Modulo per la presentazione delle osservazioni per i piani/programmi/progetti sottoposti a procedimenti di valutazione ambientale di competenza statale

ID: Codice procedura (ID_VIP/ID_MATTM):10844

Impianto per la produzione di energia elettrica da fonte eolica, costituito da 6 aerogeneratori della potenza complessiva di 37,2 MW, un sistema di accumulo da 25 MW e relative opere connesse in località "Rempillo" nel comune di Pitigliano (GR).

ALLEGATO alle OSSERVAZIONI all' IMPIANTO EOLICO denominato REMPILLO nel COMUNE di PITIGLIANO (GR). Composto da n. 5 immagini e n. 5 pagine

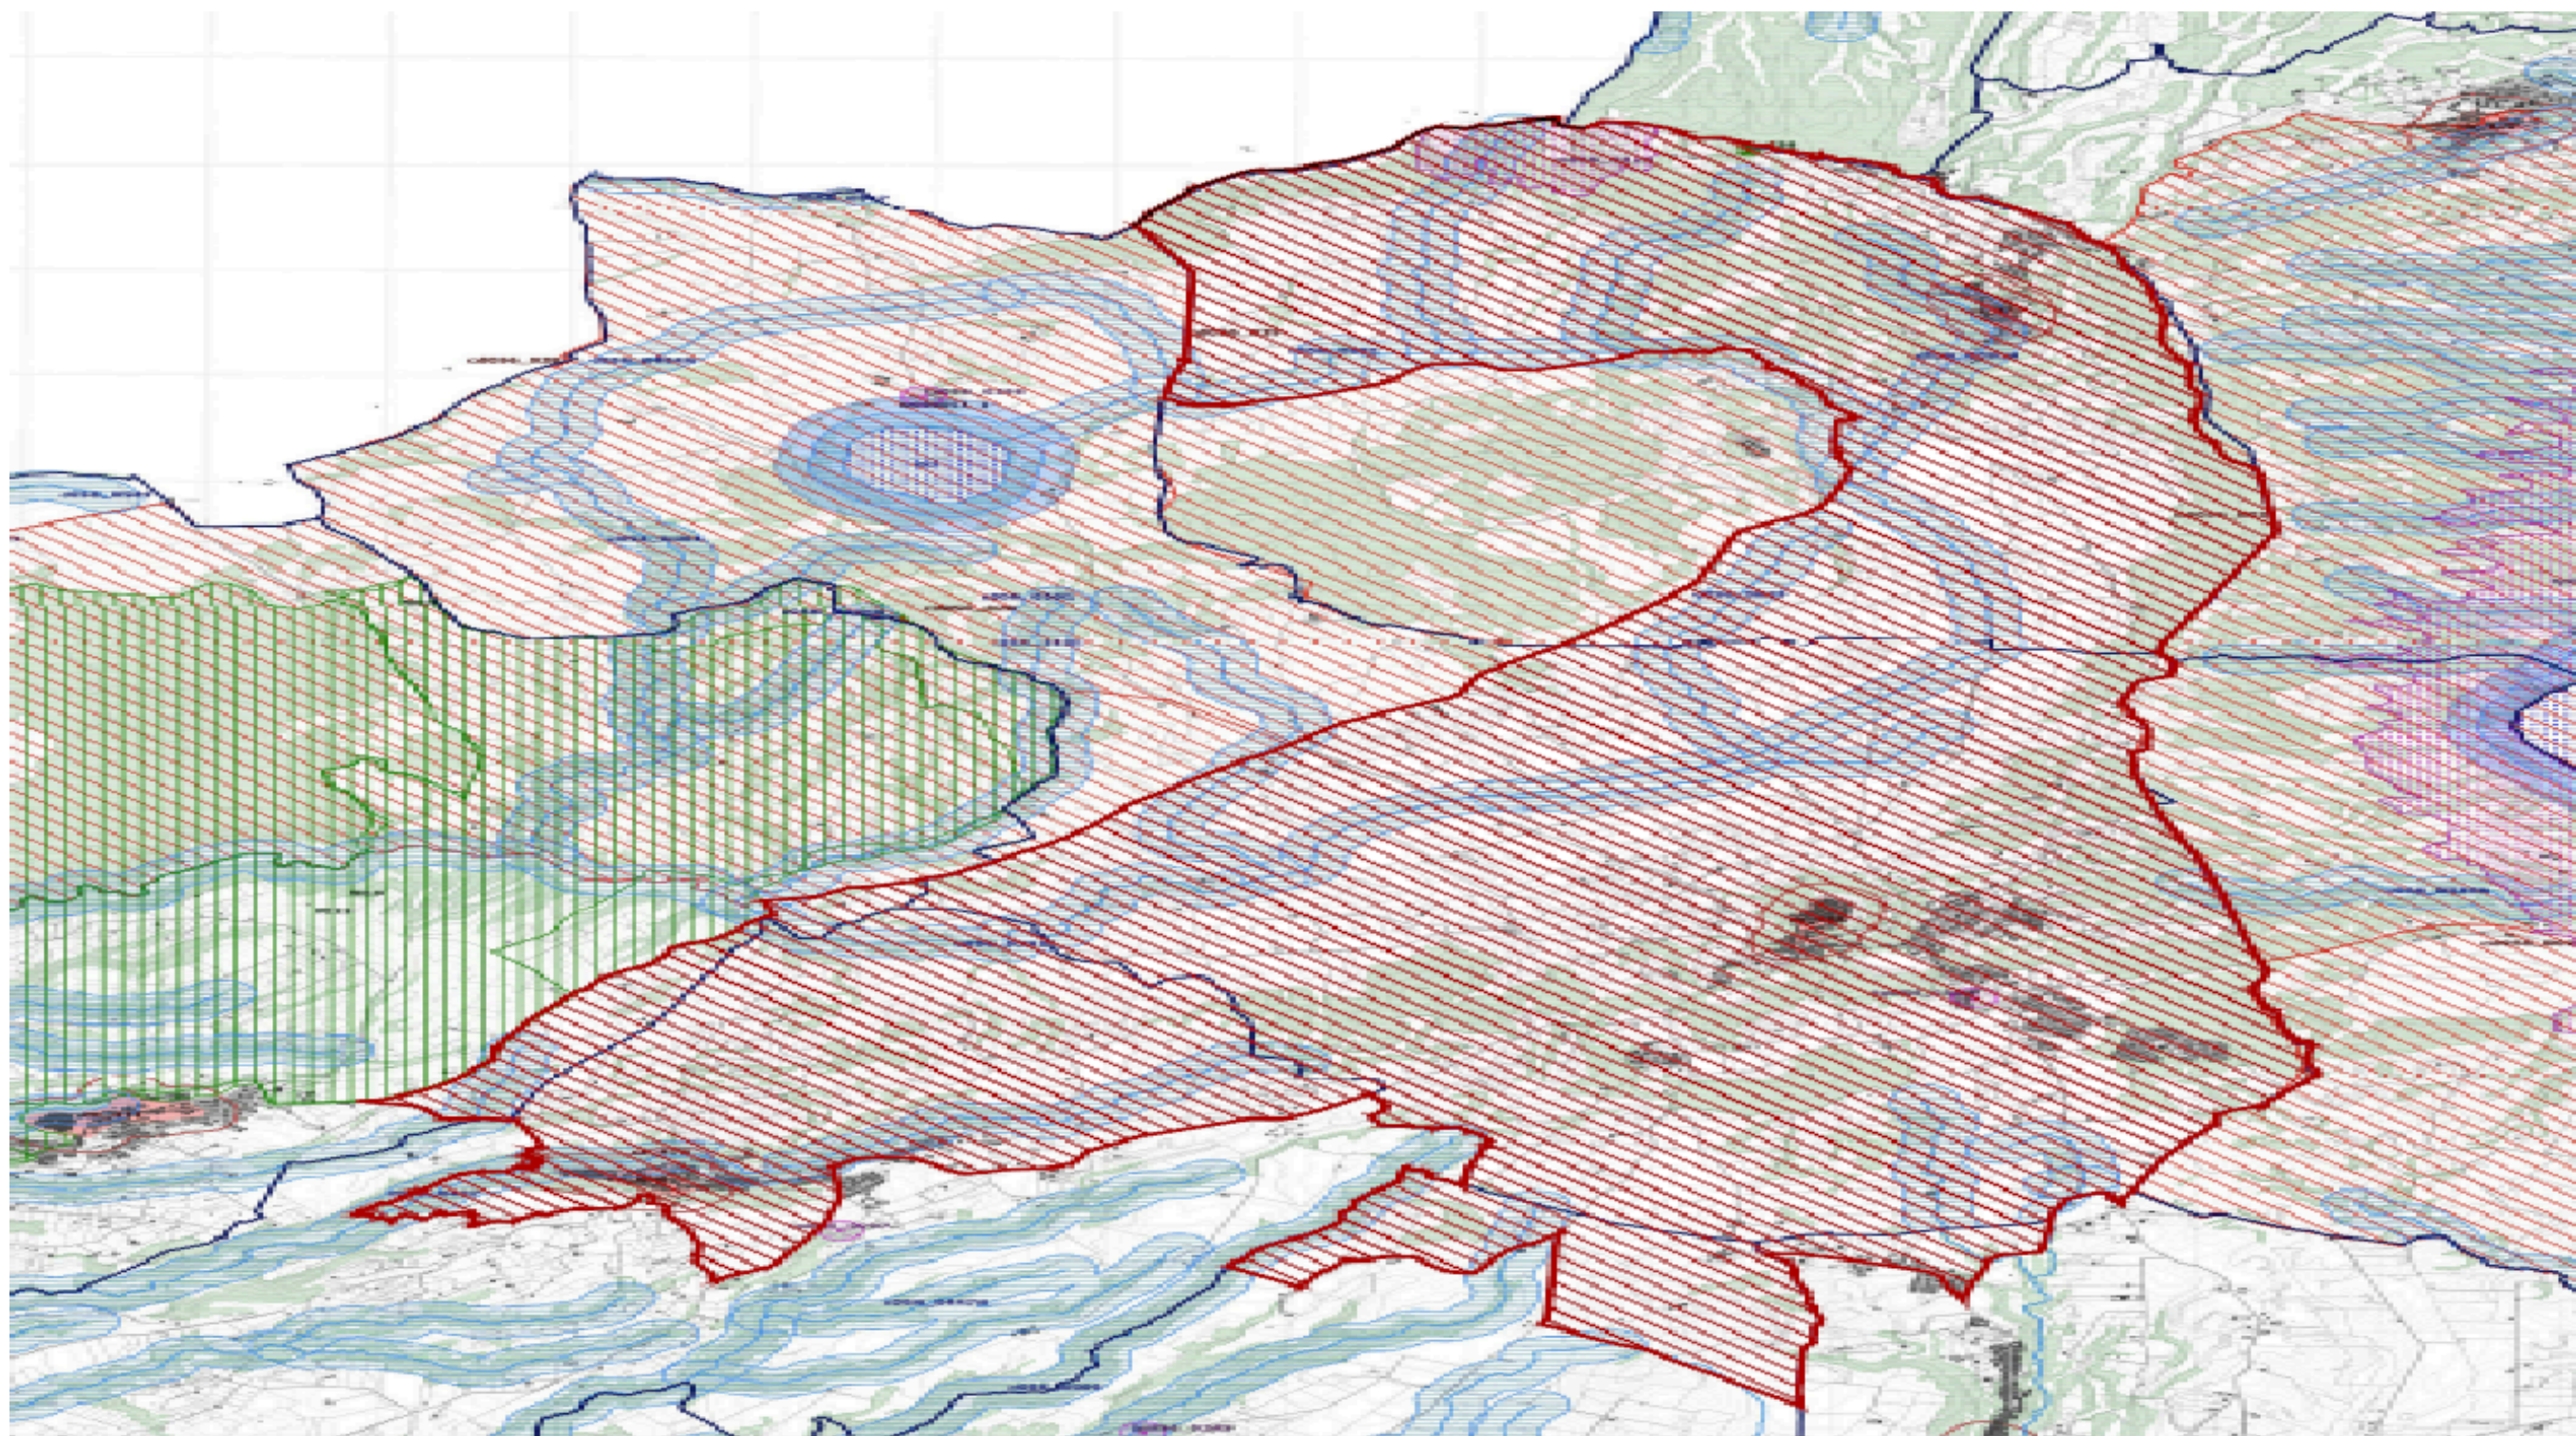
Immagine n. 1. Linea rossa indicante il confine Regioni Lazio-Toscana che coincide con parte del Perimetro del **vincolo di notevole interesse pubblico** ex art. 136 Codice Beni Culturali “ **Conca del Lago di Mezzano e territorio circostante**” ed i sei aerogeneratori localizzati con segnaposto rossi da P01 a P06 e ricadenti all’interno delle fasce di rispetto di 3 km dal bene vincolato e quindi in **area non idonea** al loro insediamento (ex art 20 co. 8 lettera c quater del D.Lgs n. 199/2021 e ss.mm.ii).

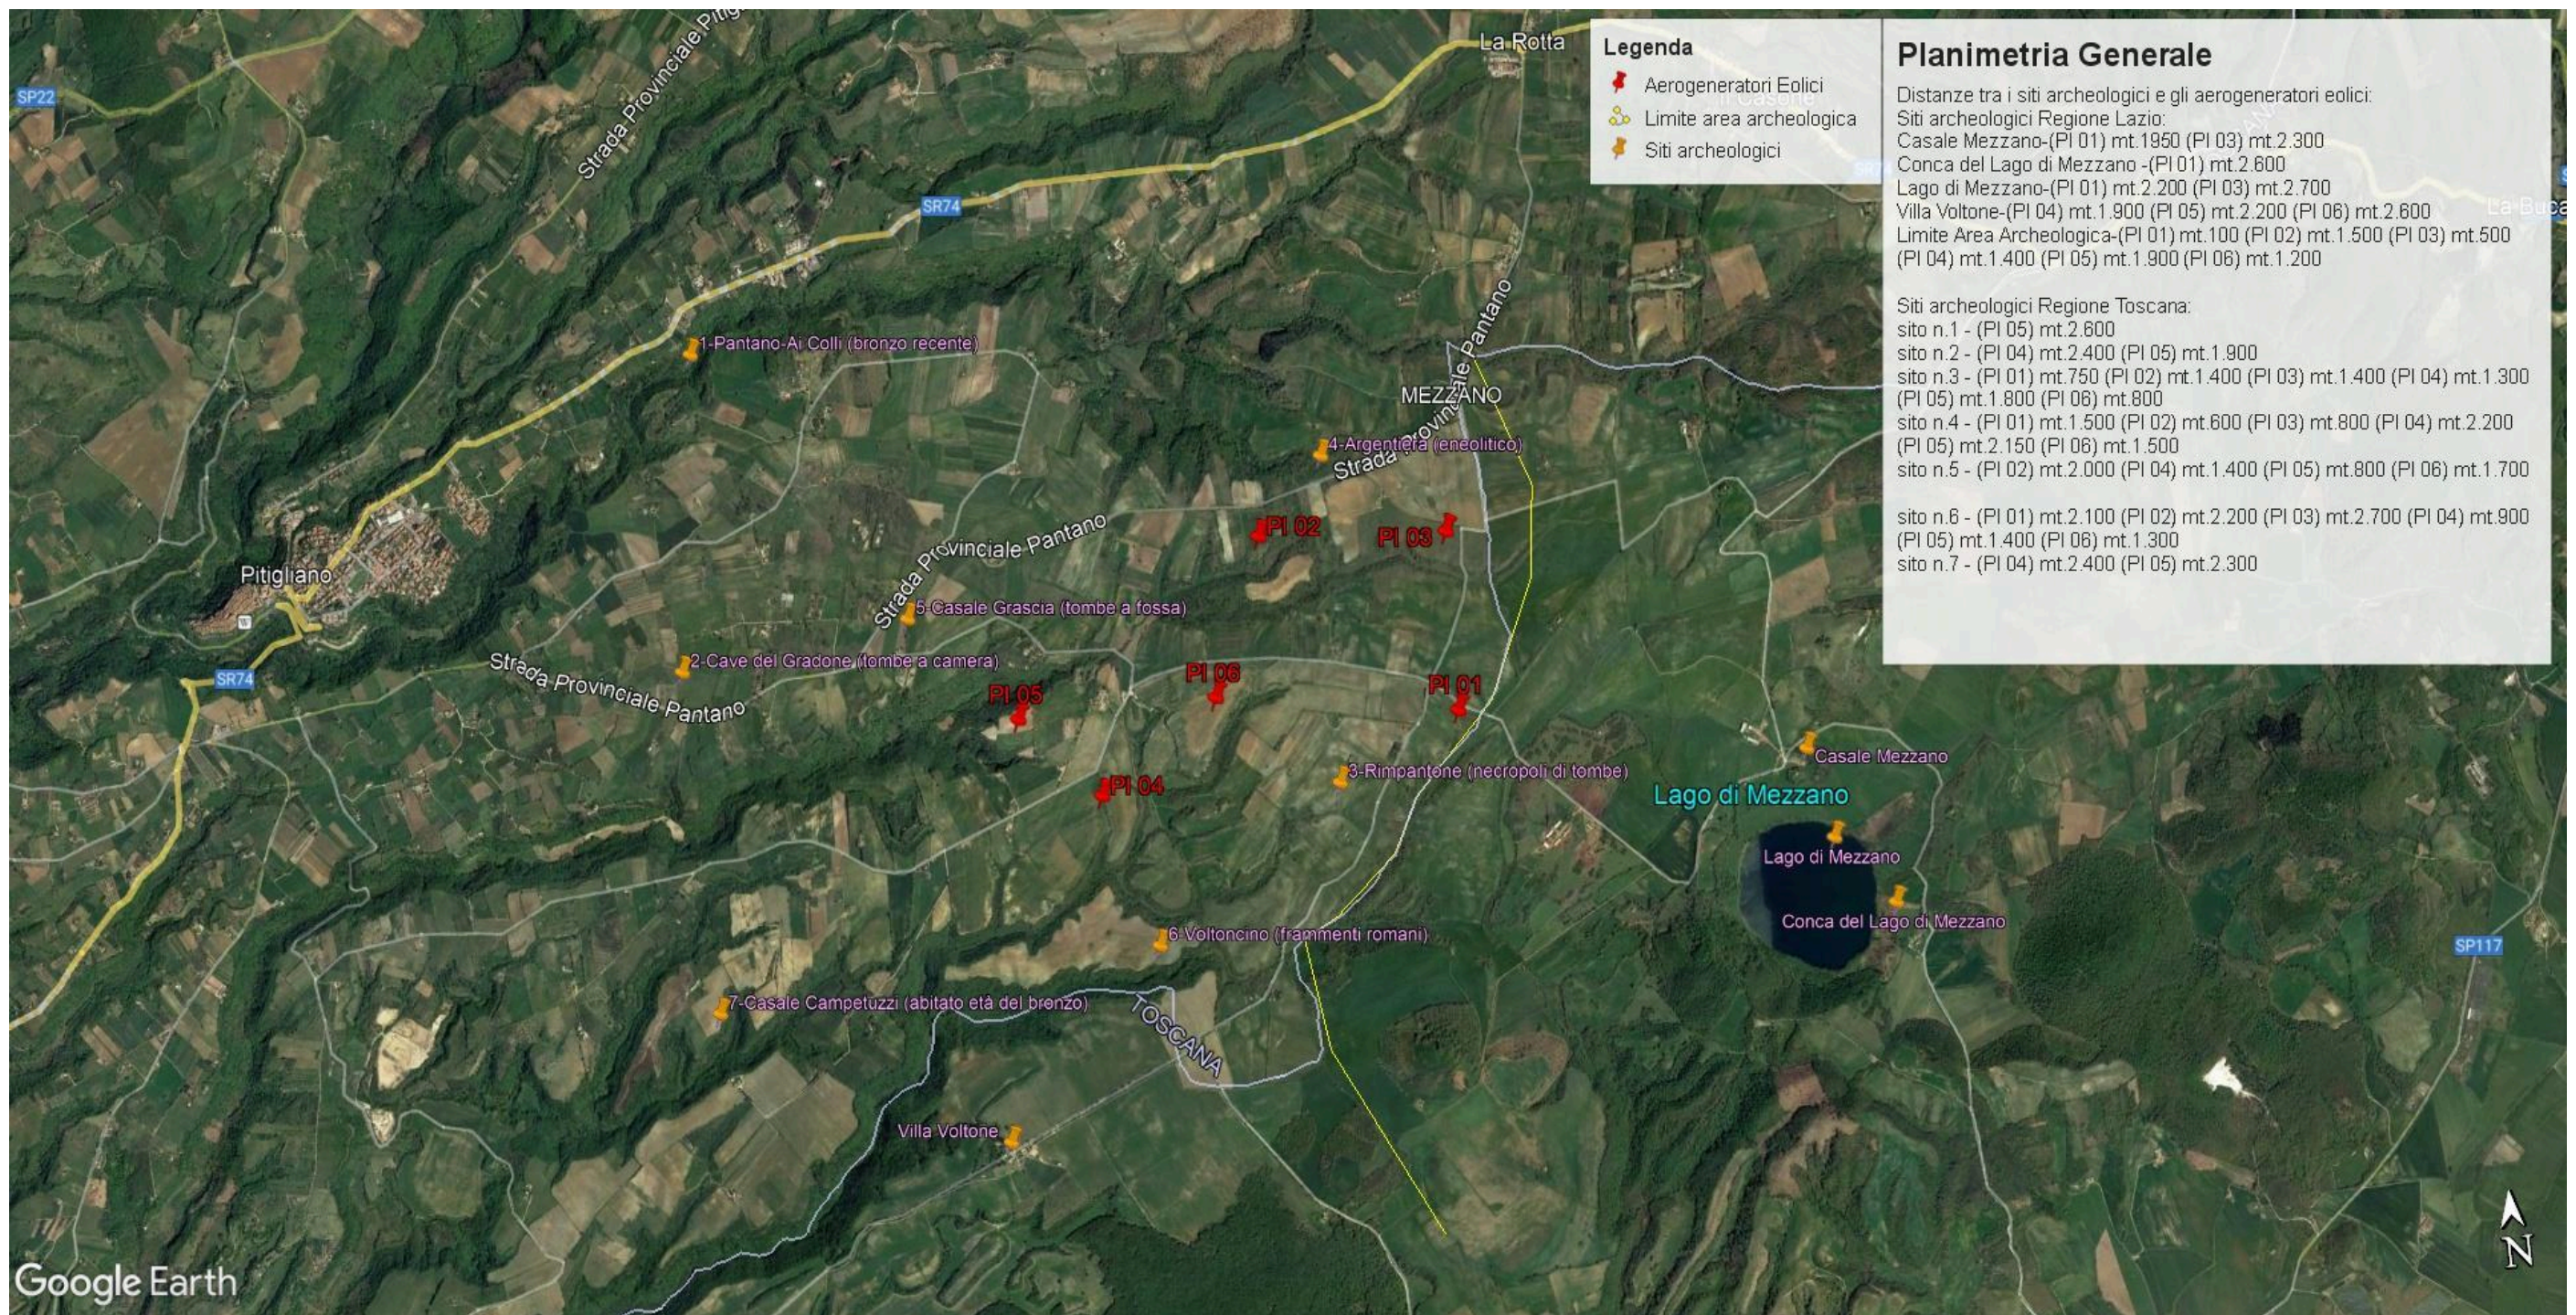
Immagine n. 2. *Mappa tratta dalla proposta di nuovo vincolo “Ambito paesaggistico, geologico e geomorfologico dell’orlo della caldera di Latera e delle sue pendici interessate dai centri eruttivi periferici”* (si veda a riguardo la proposta pubblicata sul sito del MIC in data 09/08/2023) che conetterà le aree di notevole interesse pubblico ex art. 136 del D.Lgs n. 42/2004 “ Conca del Lago di Mezzano e territorio circostante” a sinistra e “Conca del Lago di Bolsena” a destra

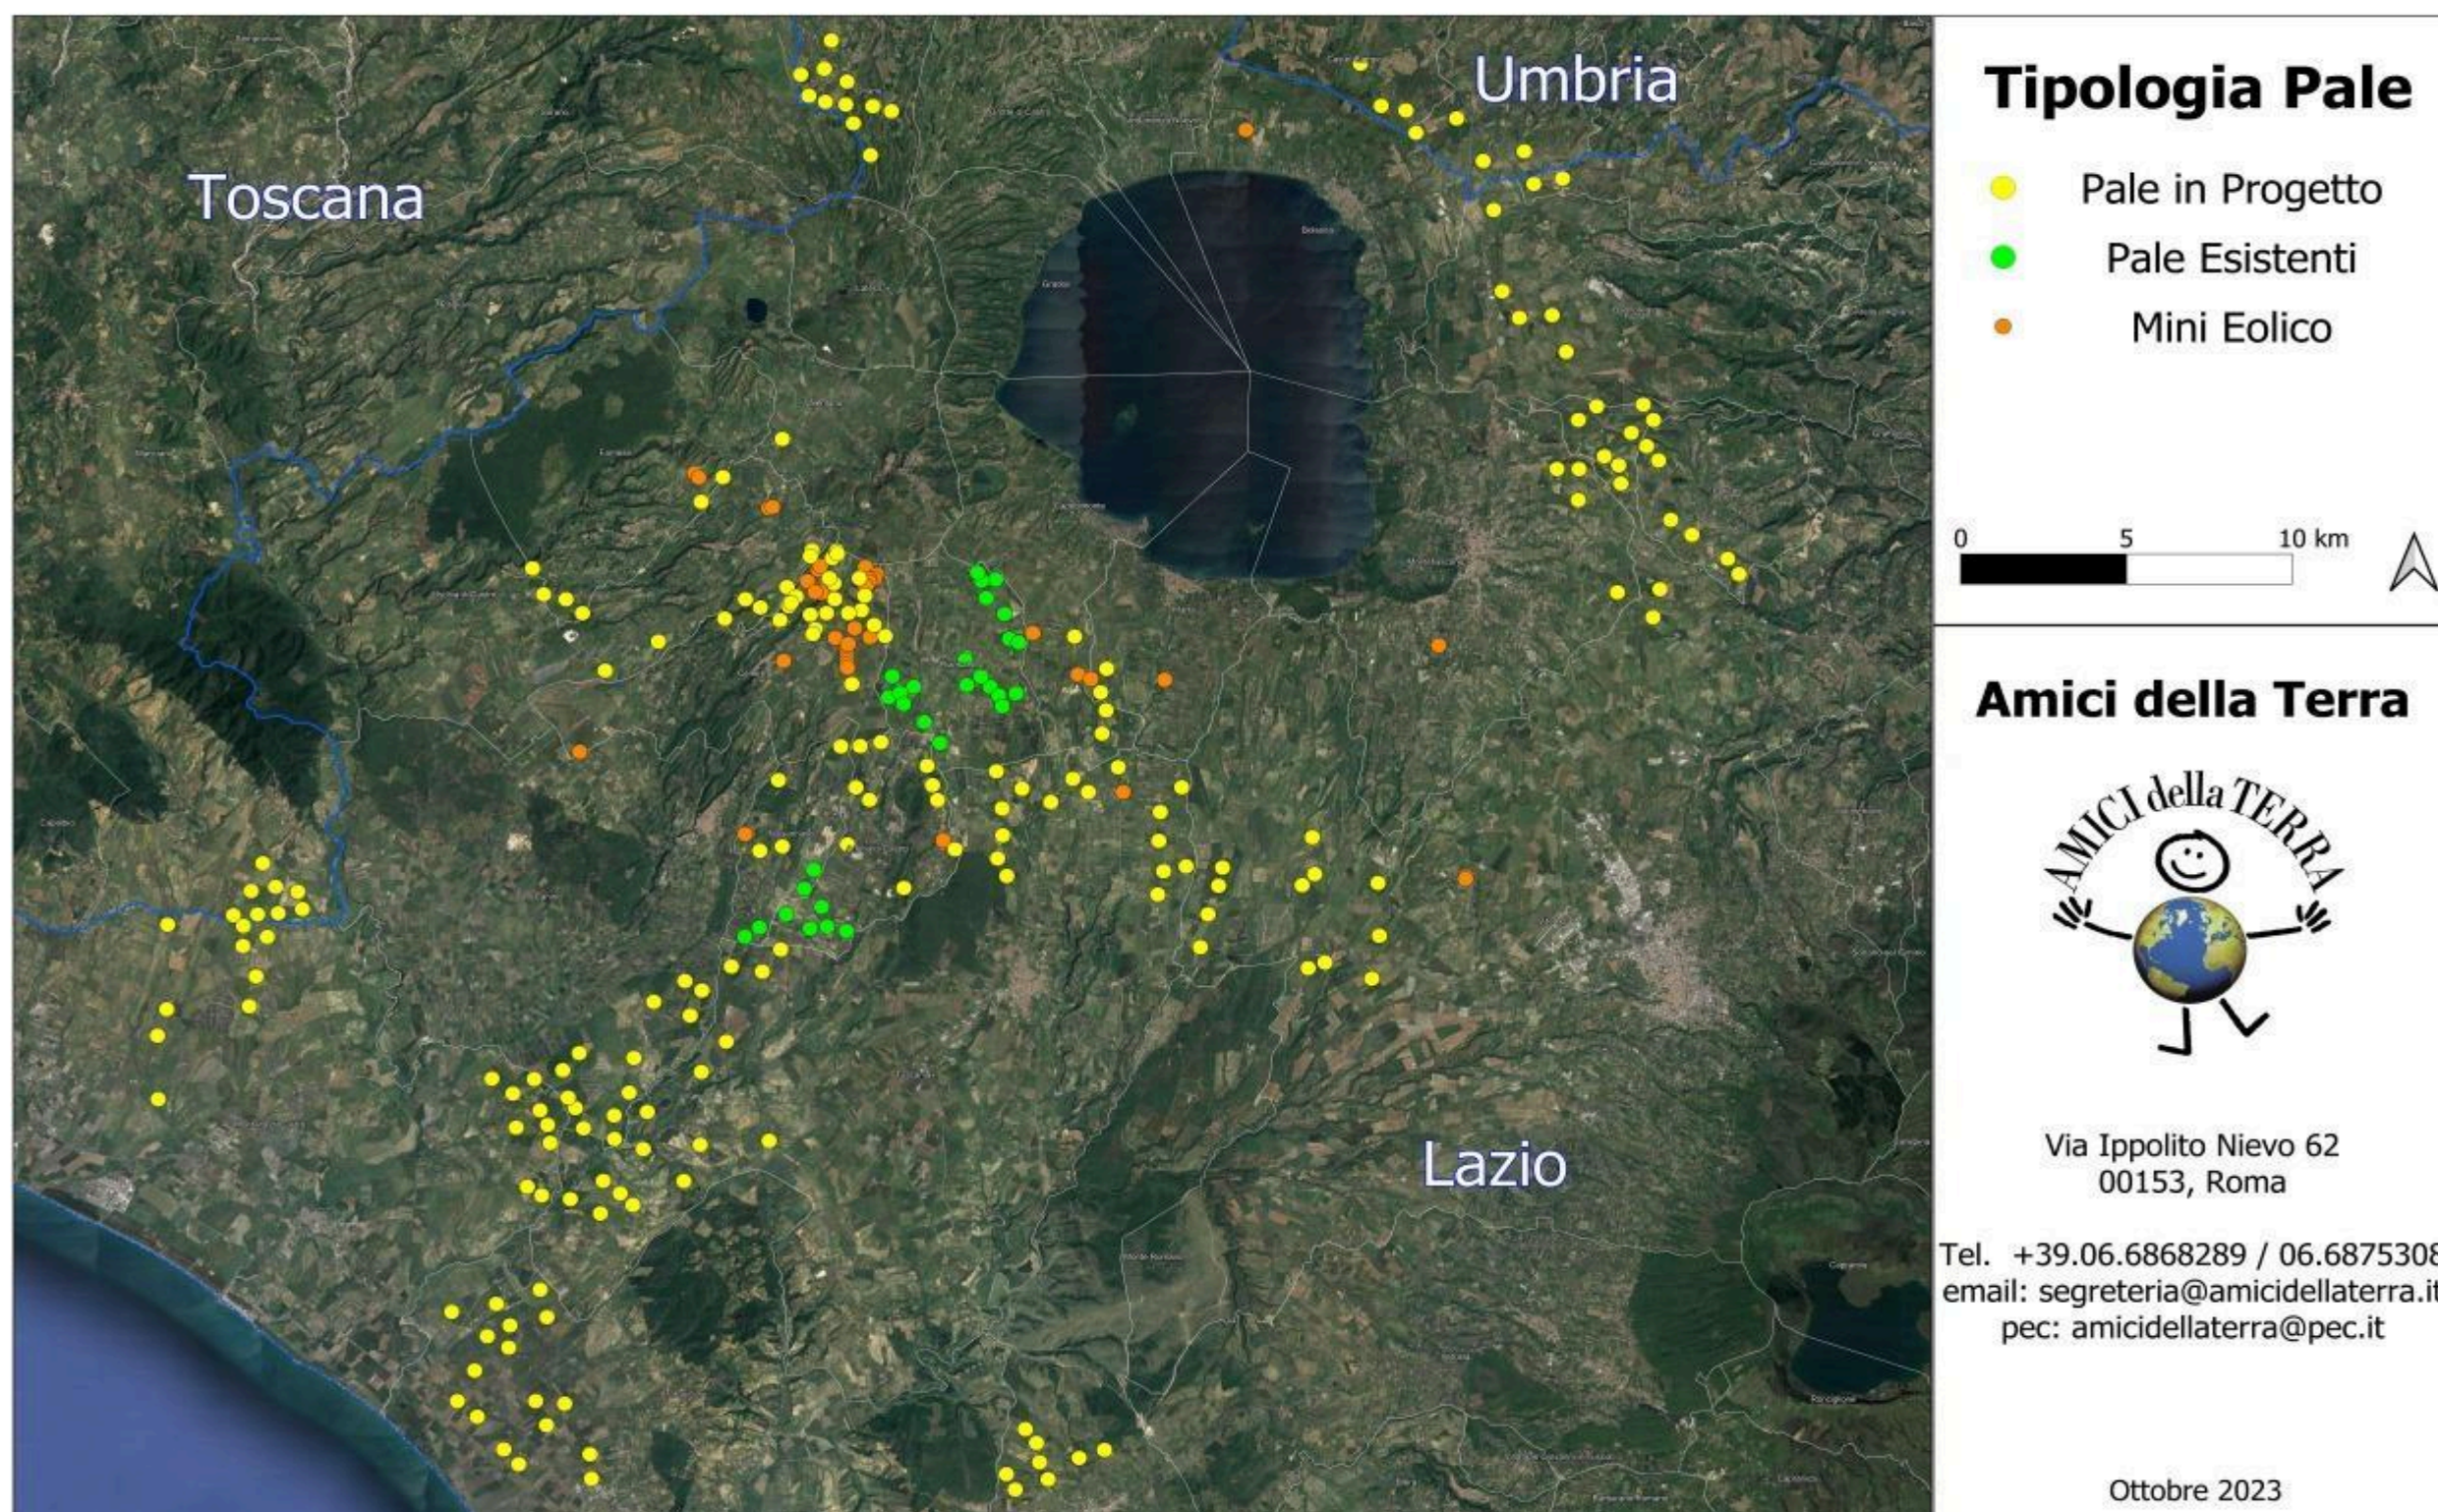
Immagine n. 3. Impatti dei sei aerogeneratori (in rosso) ricadenti nelle fasce di rispetto dei 3 km dai Beni Culturali (in giallo) e quindi in **area non idonea** al loro insediamento (ex art 20 co. 8 lettera c quater del D.Lgs n. 199/2021 e ss.mm.ii). **Inoltre si segnala che le pale P04 e P05 ricadono all'interno di un'area archeologica e quindi in altra area non idonea.**

Immagine n. 4 Situazione di saturazione da impianti FER nella provincia di Viterbo. Non sono riportati gli impianti fotovoltaici e agrivoltaici che hanno inciso per buona parte nel cumulo di impianti FER per superare già nel 2023 gli obiettivi del PNIEC assegnati alla Regione Lazio per il 20230.
